Udviklingsfase

Faglig vurdering

Megaton - Hybridpark Nørhede - Hjortmose

MEGATON – HYBRIDPARK NØRHEDE-HJORTMOSE

Kort der viser placering af eksisterende møllerrækker (møllesignatur) og ansøgte mølleplaceringer (priksignatur).

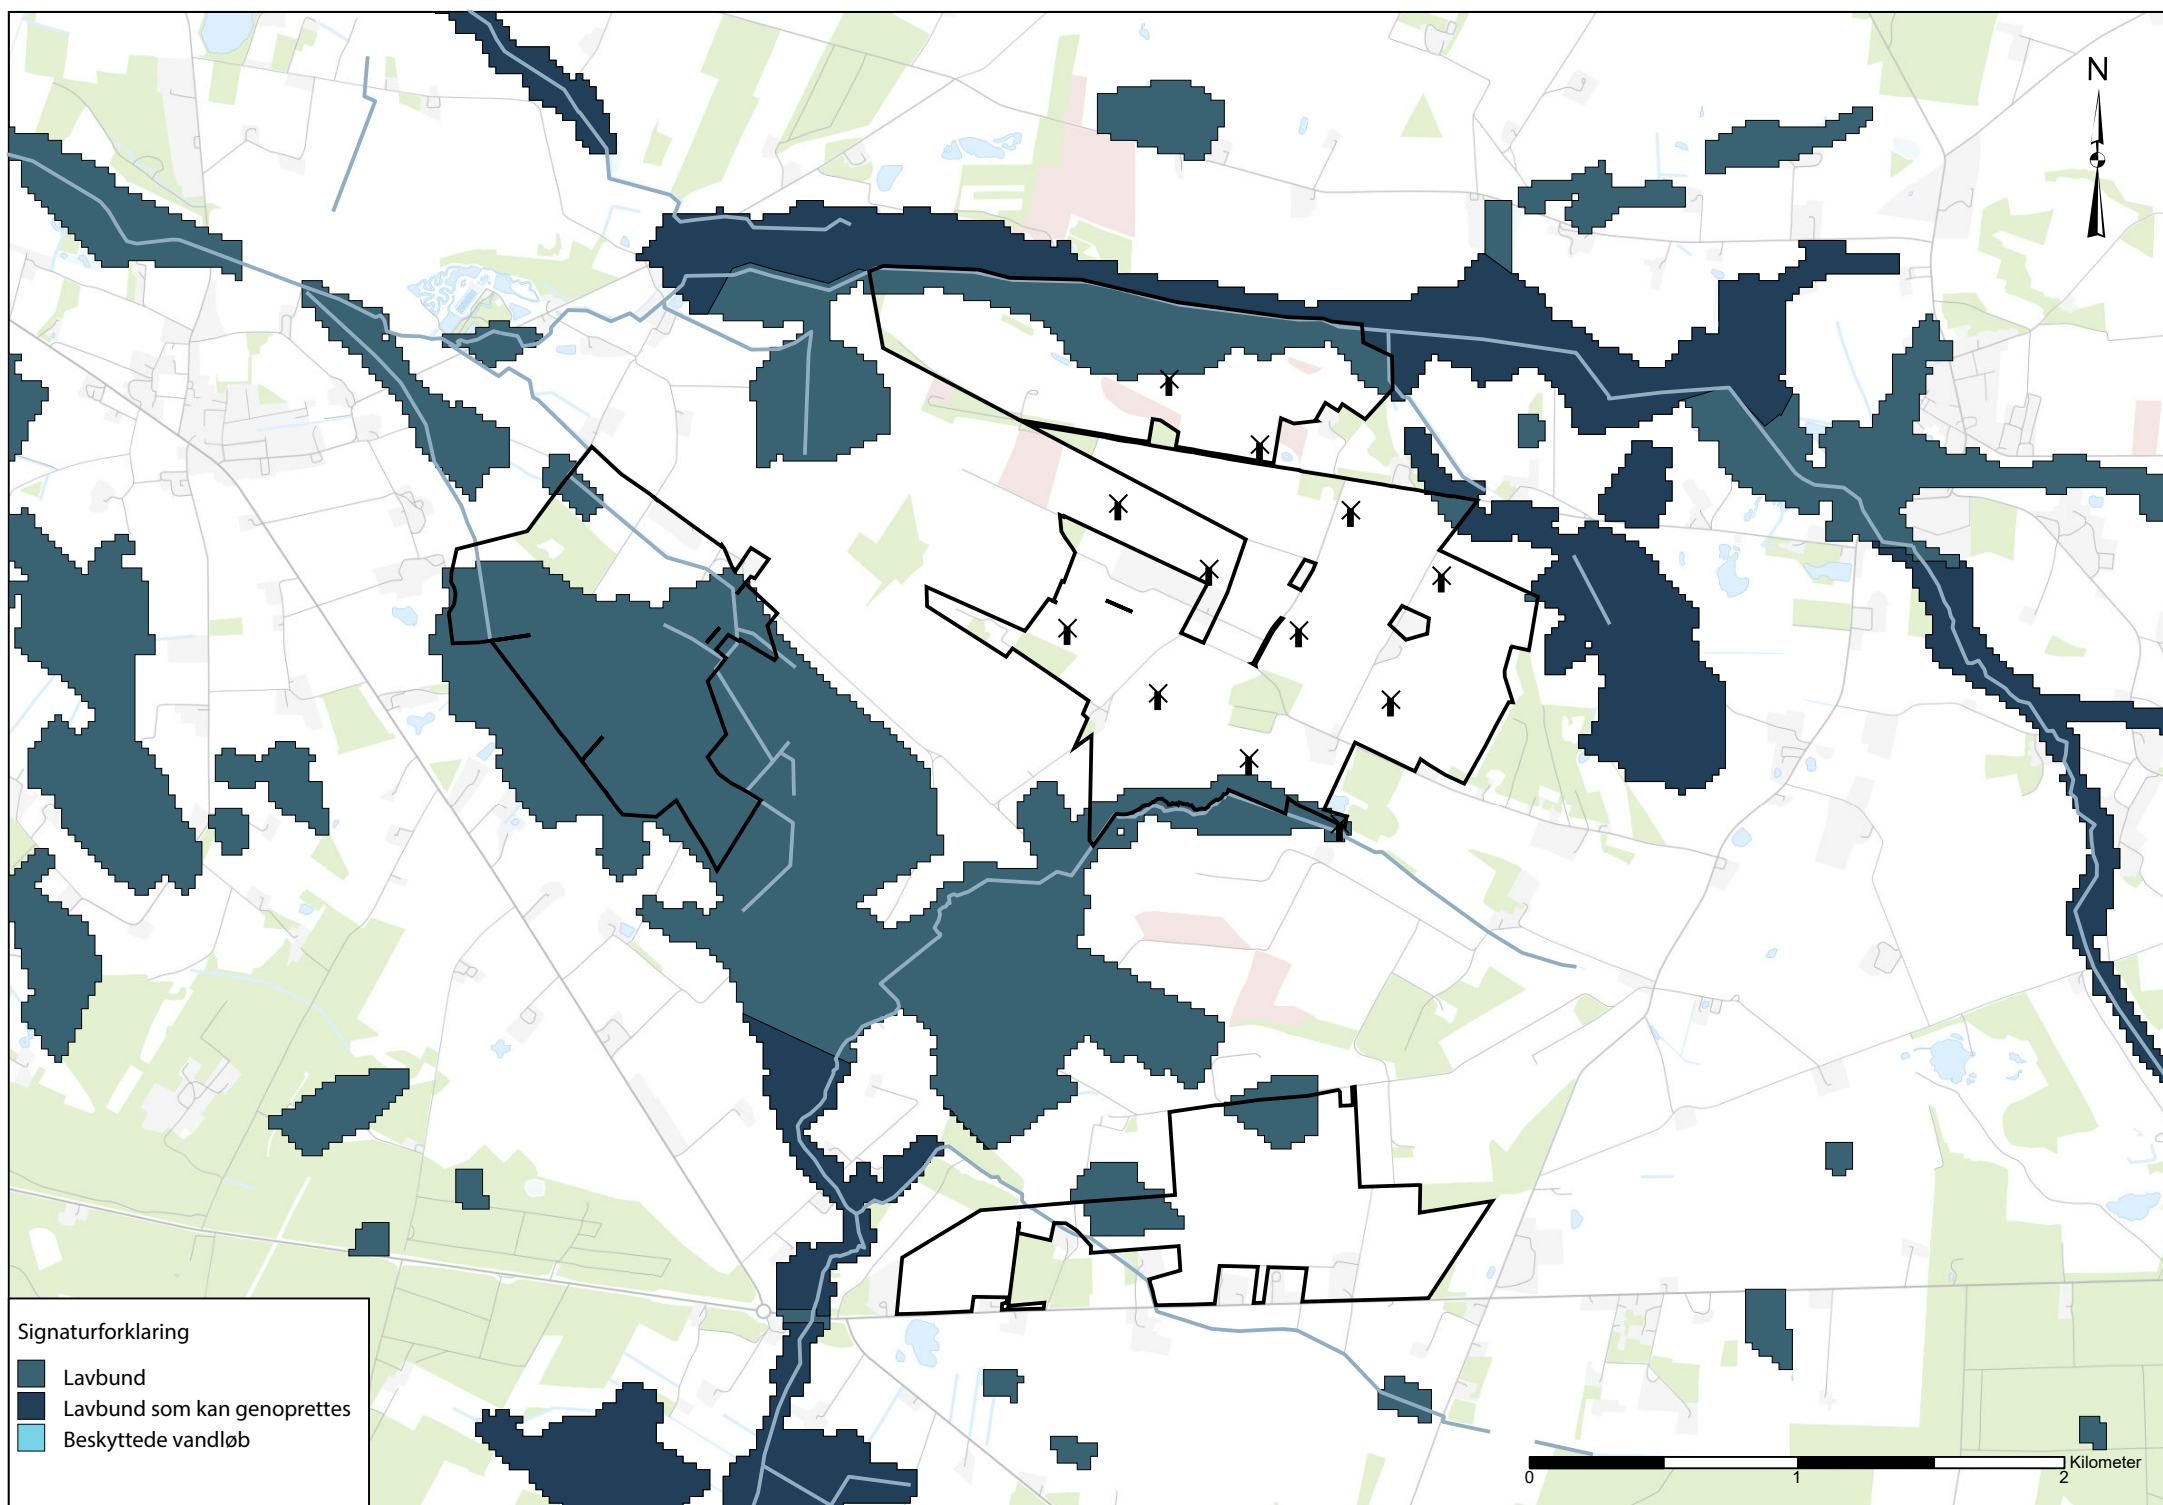
→ Den visuelle påvirkning fra møller skal ses i sammenhæng med de møller der allerede findes i området omkring det ansøgte område, især de to rækker lige syd for. Opstillingsmønsteret virker i nogen grad for forskelligt fra de eksisterende rækker i forhold til deres indbyrdes nærhed.

Det er dog nødvendigt at have visualiseringer for at kunne vurdere nærmere på hvordan møllerne opfattes i landskabet, som samlet enhed og i relation til nærtliggende møller.

Lavbundsarealer

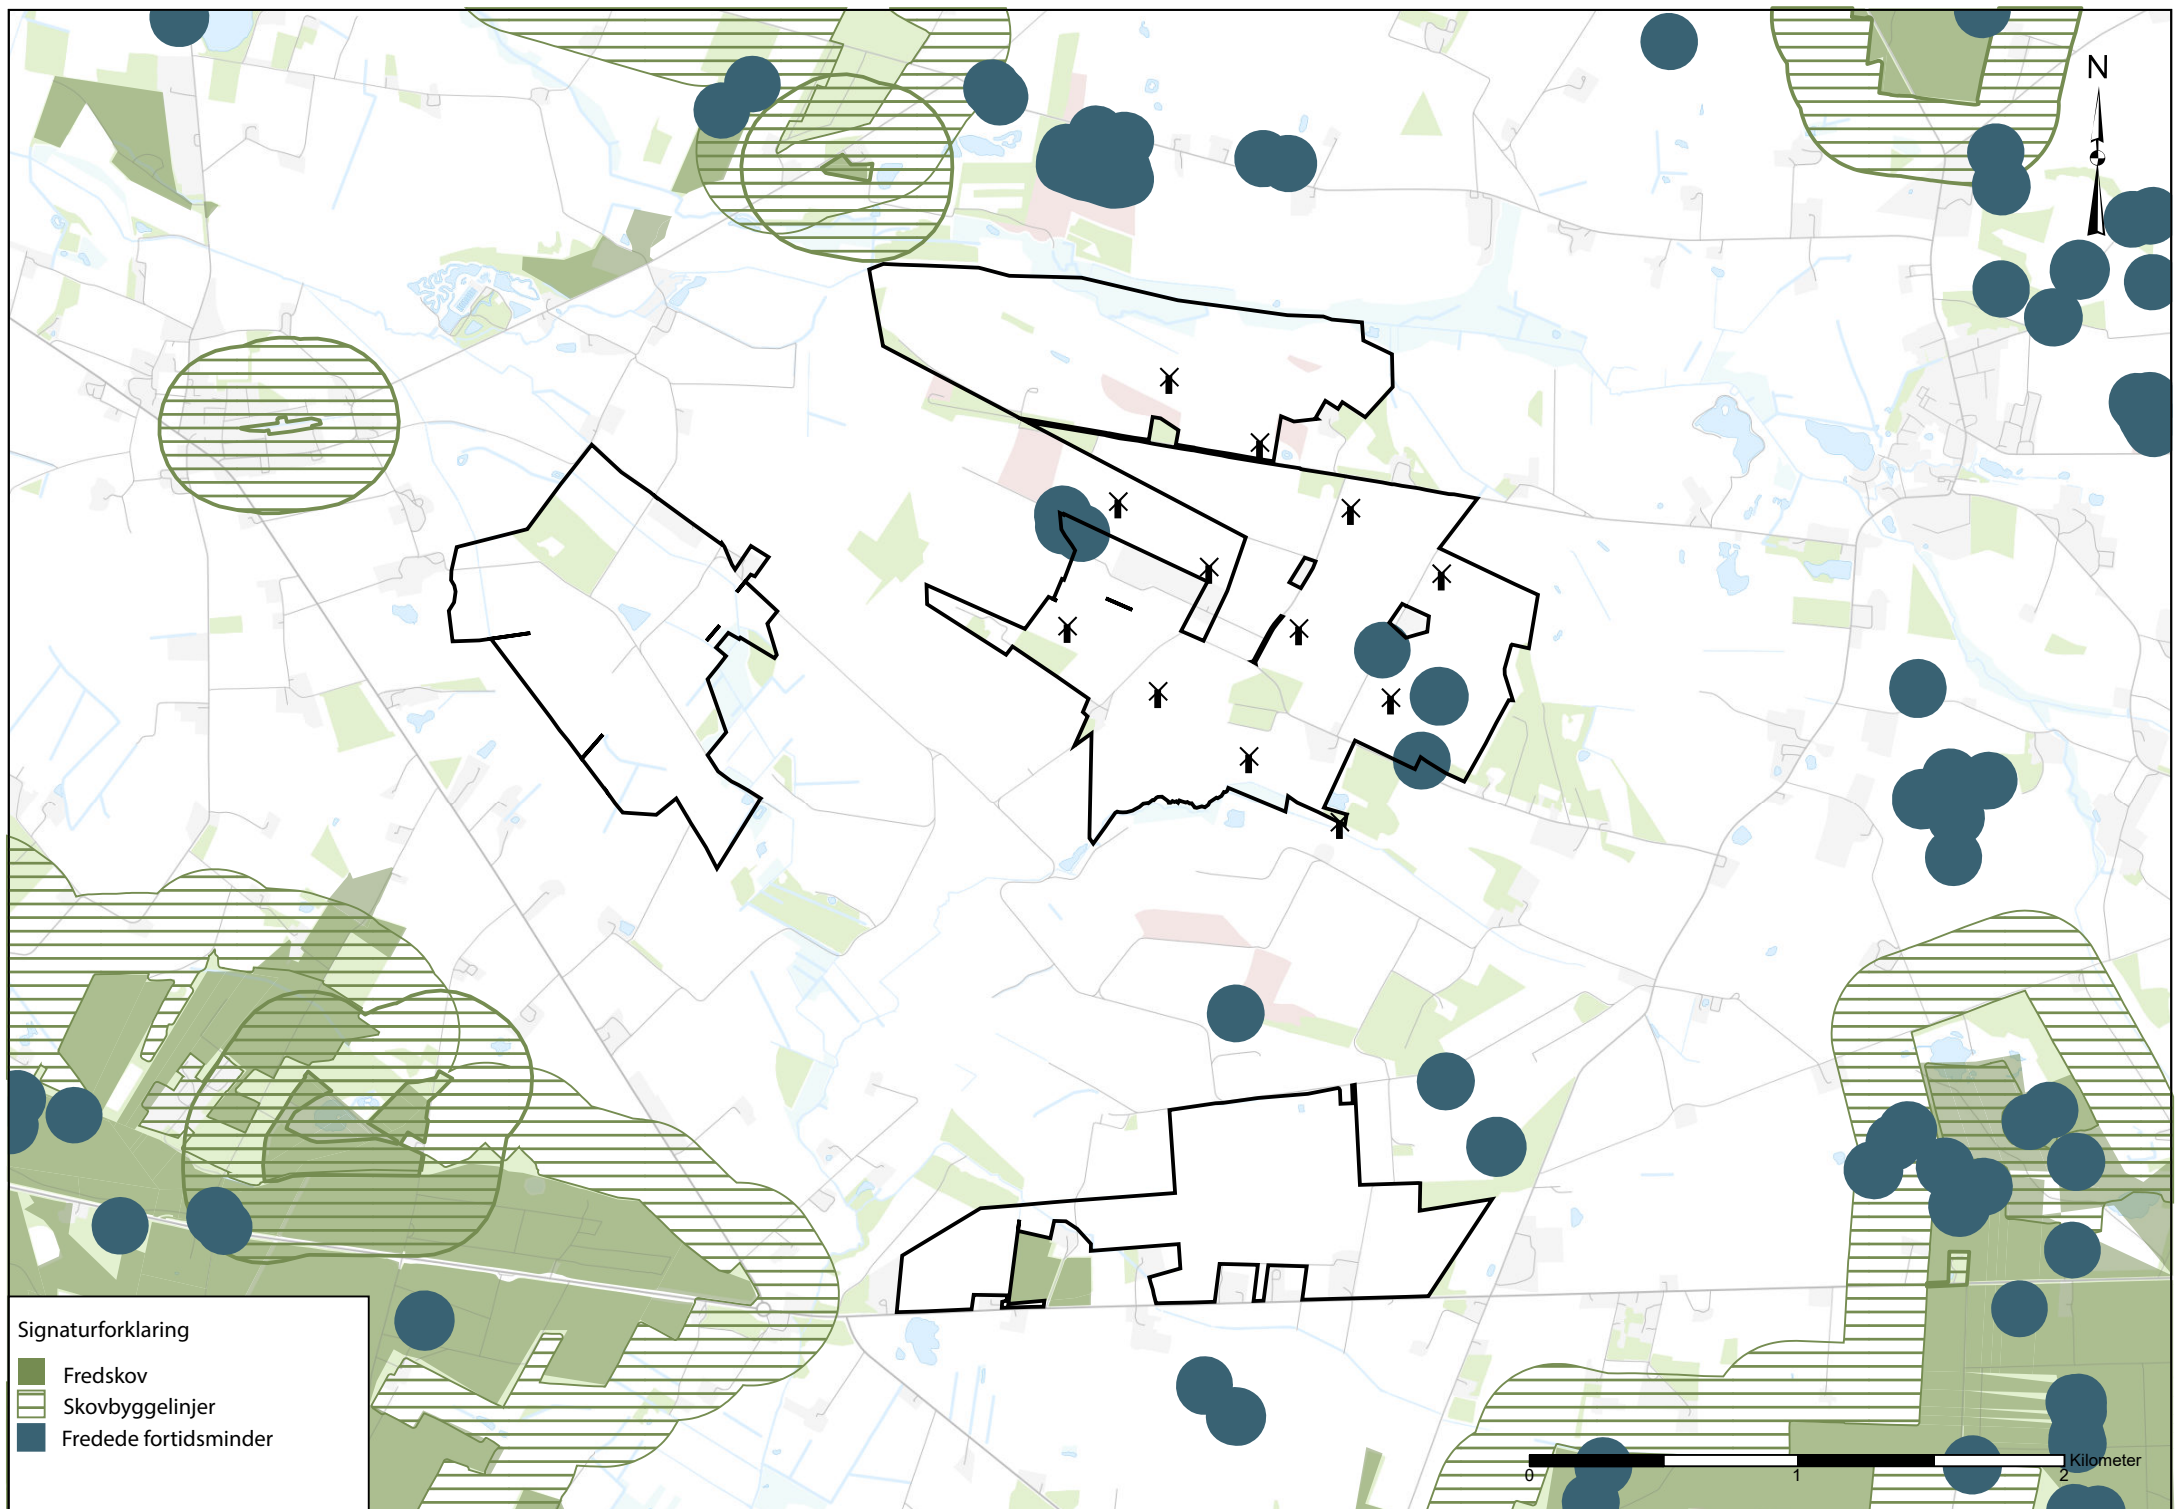
- Det er oplagt at opnå multifunktionalitet mht. CO₂-udledning fra jorden og okkerudledning i tre områder:
 - Hjortmosen – dvs. den sydøstlige del af den mest vestlige polygon i projektområdet,
 - Langs Ølstrup Bæk - der skal tages højde for oversvømmelser fra vandløb, og der kan indtænkes forbedring af de fysiske forhold f.eks. genslyngning.
 - Området langs Røgind Bæk. Dog anbefales det, at ådalen fastholdes, så kun de nuværende markarealer indgår i projektet.
- I det sydlige område er der i to pletter, hvor der tilsyneladende også kan være mulighed for multifunktionalitet mht. CO₂ og okker, men det er umiddelbart relativt små gevinster. En nærmere undersøgelse er påkrævet.
- Obs: Rækkefølgen bør være sådan, at man opstiller solceller først, og derefter stopper dræningen.

Fredskov, skovbyggelinjer

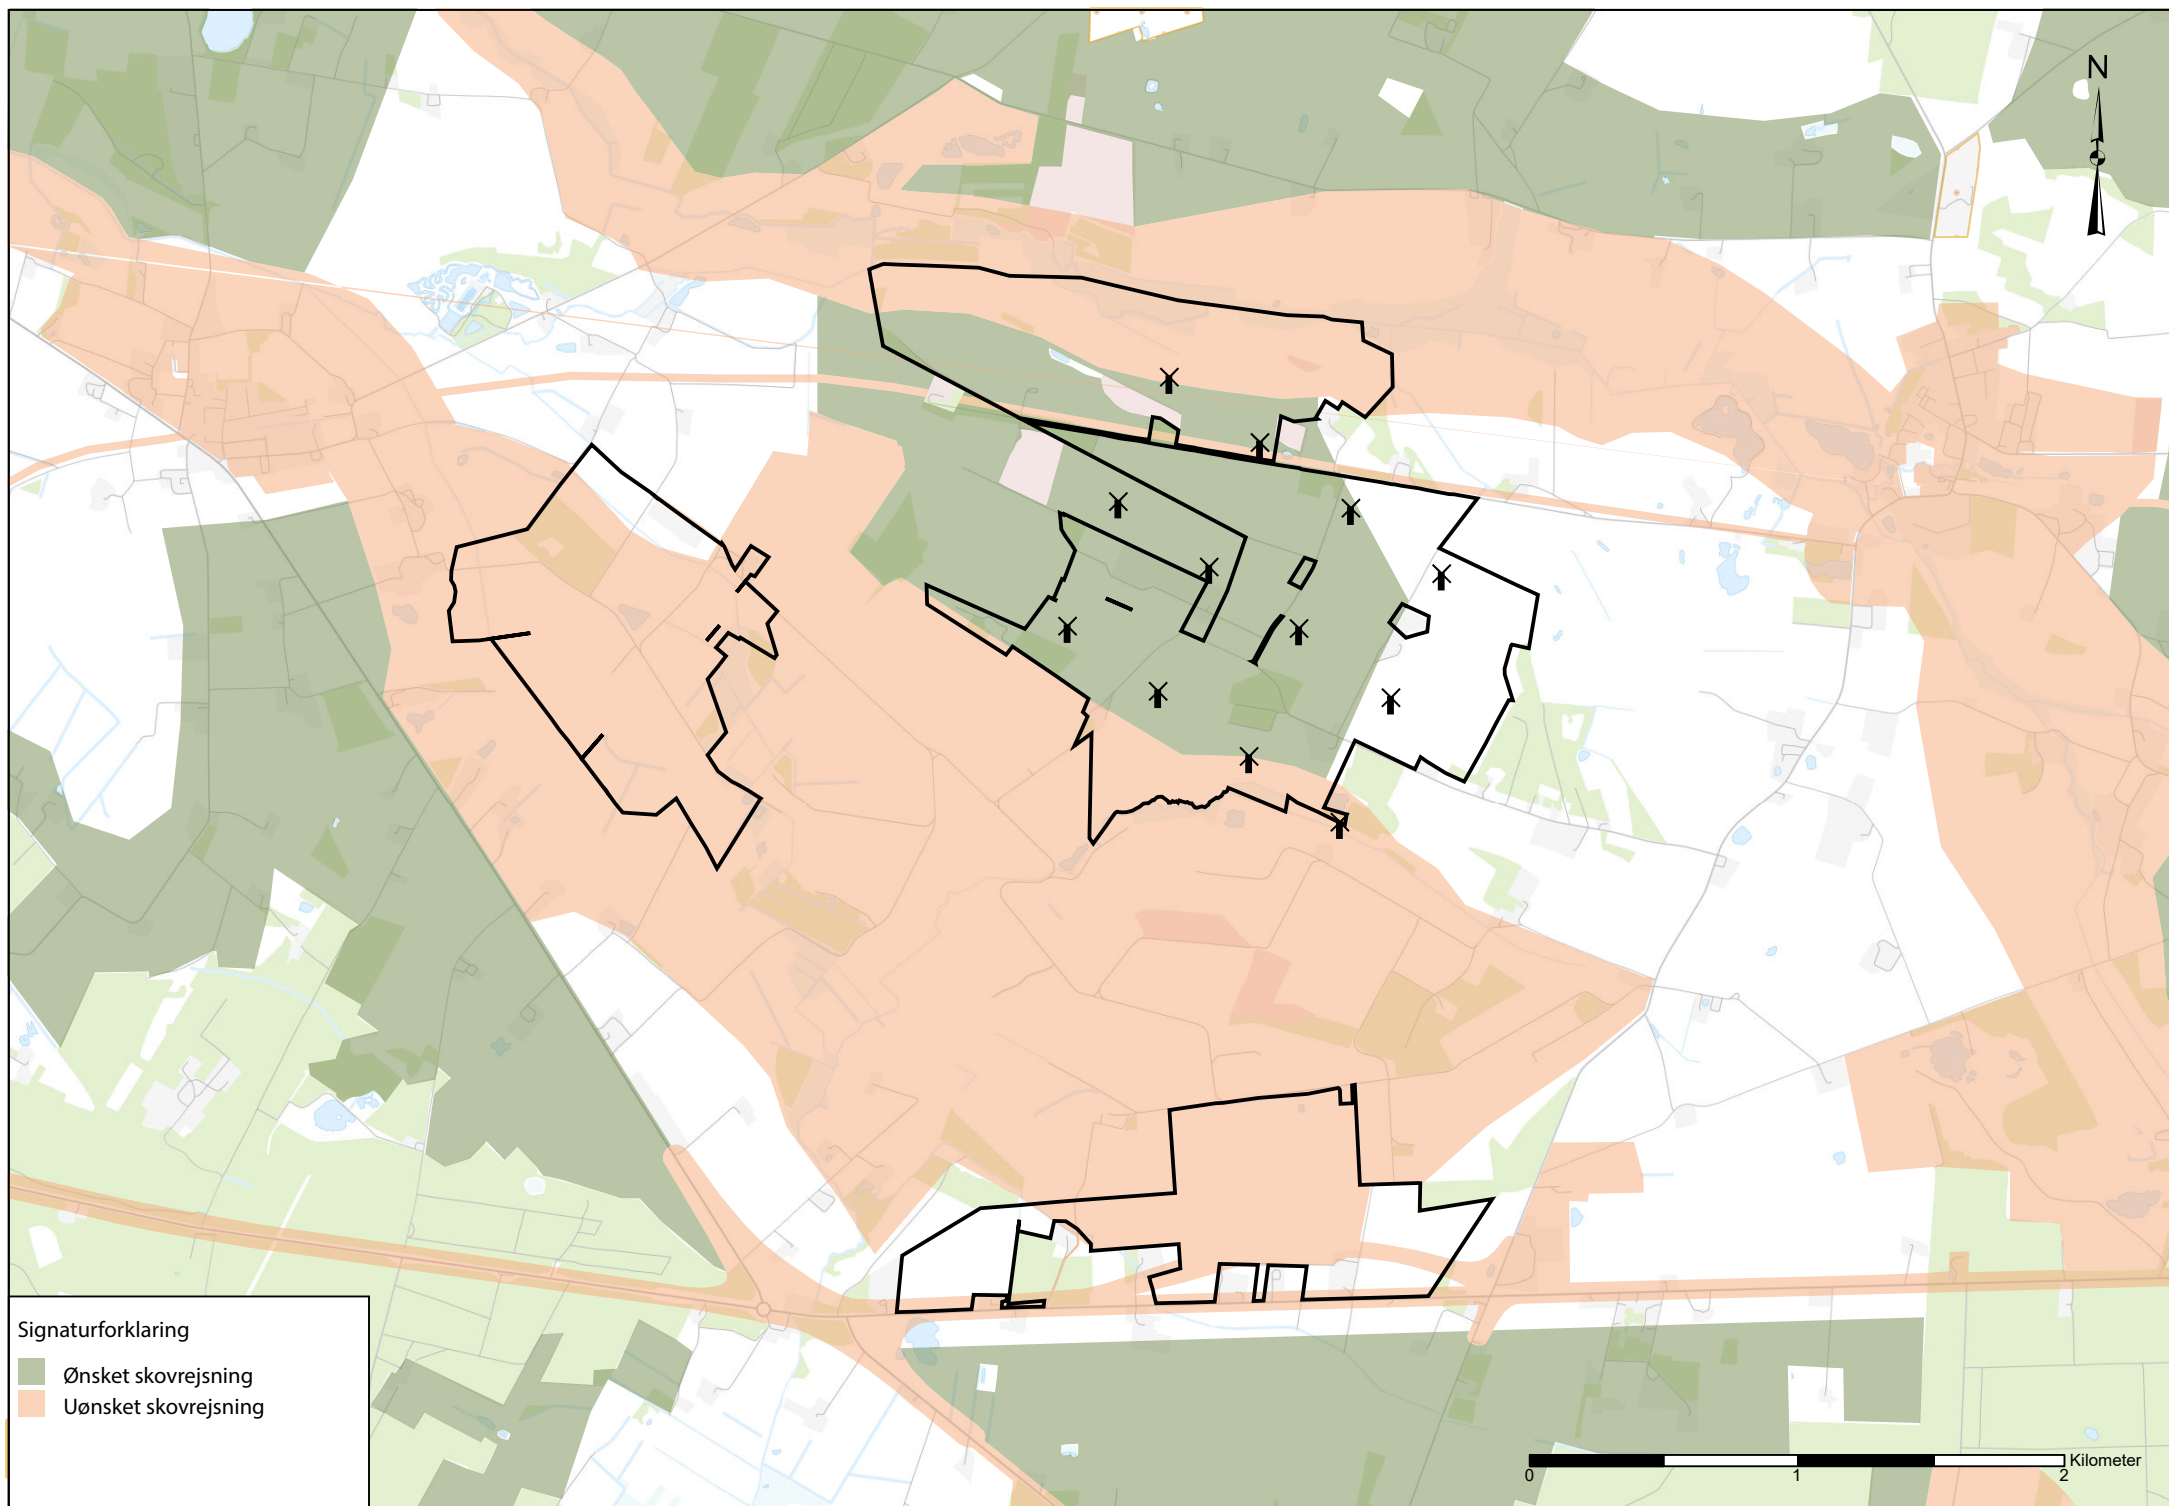
- Der skal tages hensyn til **fredskov**
- Der skal tages hensyn til **bygge- og beskyttelseslinjer**:
 - Der skal i det konkrete tilfælde vurderes, i hvilket omfang, der kan dispenseres ved *skovbyggelinje* og i hvilken omfang. Miljøstyrelsens anbefaling er ned til 30 meters afstand, men afstanden vil være afhængig af skovens størrelse og værdi.
 - Især *fortidsmindebeskyttelseslinje* er restriktiv. Her kan der sandsynligvis ikke reduceres på beskyttelseslinje eller dispenseres.
- Arealerne kan indgå i faunapassager eller grønne korridorer
